**Direction Régionale de l'Environnement,
de l'Aménagement et du Logement de
Provence Alpes Côte d'Azur**

Objet : Installations classées pour la protection de l'environnement - Société SUEZ RV ÉNERGIE – Établissement de Vedène (84).
Suite donnée à l'étude technico-économique de réduction des émissions de NOx imposée par l'arrêté préfectoral complémentaire du 12/07/2023.

Rapport de l'Inspection des installations classées

Schéma de principe du procédé de traitement des fumées sèches avec manches du FAM (Filtre à manches) catalytique

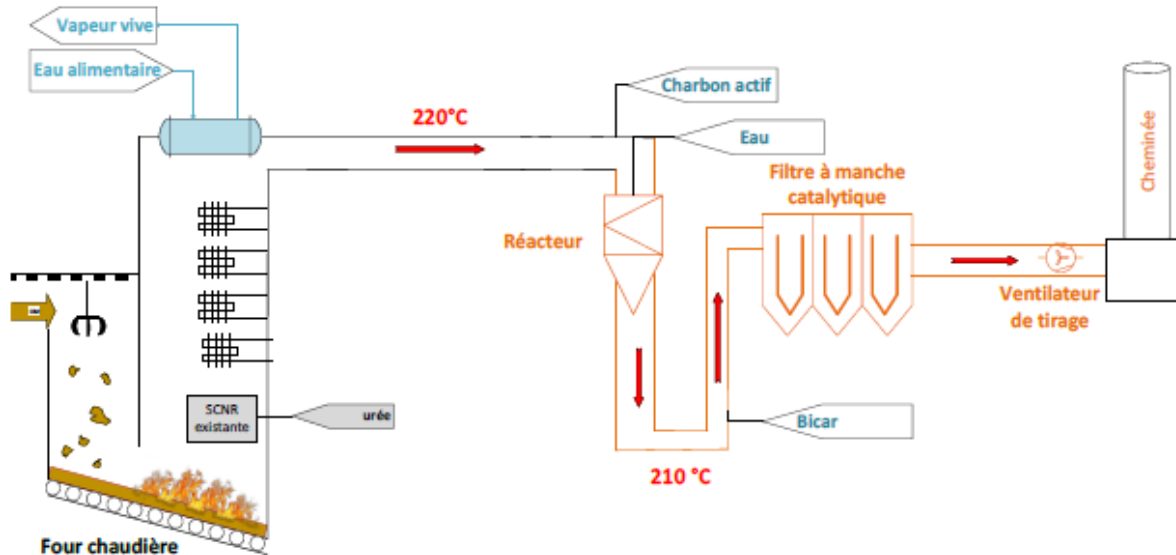
La solution retenue permet de répondre au plus tôt à l'exigence imposée par la réglementation européenne sans dérogation qui est actuellement accordée conformément à l'article 71.1 de l'arrêté ministériel du 12 janvier 2021 relatif aux meilleures techniques disponibles (MTD) applicables aux installations d'incinération et de co-incinération de déchets relevant du régime de l'autorisation au titre de la rubrique 3520 et à certaines installations de traitement de déchets relevant du régime de l'autorisation au titre des rubriques 3510, 3531 ou 3532 de la nomenclature des installations classées pour la protection de l'environnement (qui dispose notamment que le Préfet peut fixer une valeur comprise entre 80 et 150 mg/Nm³ par arrêté préfectoral après avis du conseil mentionné à l'article R. 181-39 du CE).

Cette solution permet aussi de réduire de façon notable la consommation d'eau dans le process de traitement des fumées (passage d'un traitement semi-humide à un traitement sec des fumées).

Cette solution technique n°1 répond donc aux attentes de l'inspection des installations classées en terme de réduction des émissions de NOx (respect de la VLE à 80 mg/Nm³ dès le 1^{er} mars 2030) et de sobriété hydrique.

- à compter du 1^{er} mars 2030, la valeur limite d'émission suivante associée aux émissions atmosphériques canalisées résultant de l'incinération des déchets :
 - Pour les oxydes d'azote : 80 mg/Nm³ en moyenne journalière, en conditions normales de fonctionnement,
